Uczestnicy postępowania prowadzonego w trybie przetargu nieograniczonego o udzielenie zamówienia publicznego, którego przedmiotem jest:
„Uporządkowanie gospodarki wodno – ściekowej gminy Jedlińsk poprzez przebudowę oraz rozbudowę ujęcia wody i stacji uzdatniania wody w Jedlińsku” opublikowanym na portalu UZP Nr 123848-2014 dnia 10.04.2014r.

Wyjaśnienie nr 10 do SIWZ

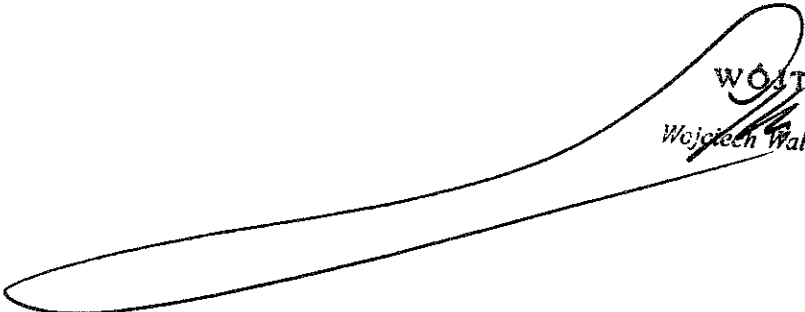
W punkcie 7.4.1 (opis do projektu) Zamawiający podał wyposażenie dodatkowe (na życzenie inwestora):

-pompa przepływowa typ B2 Lutz

-układ automatycznego pomiaru zawartości wolnego chloru w wodzie

Zwracamy się z pytaniem czy dostawa powyższych urządzeń jest po stronie Zamawiającego czy może Wykonawcy?

Dostawa i montaż wyposażenia opisanego w punkcie 7.4.1. (opisu do projektu) jest przedmiotem zamówienia i należy do Wykonawcy.
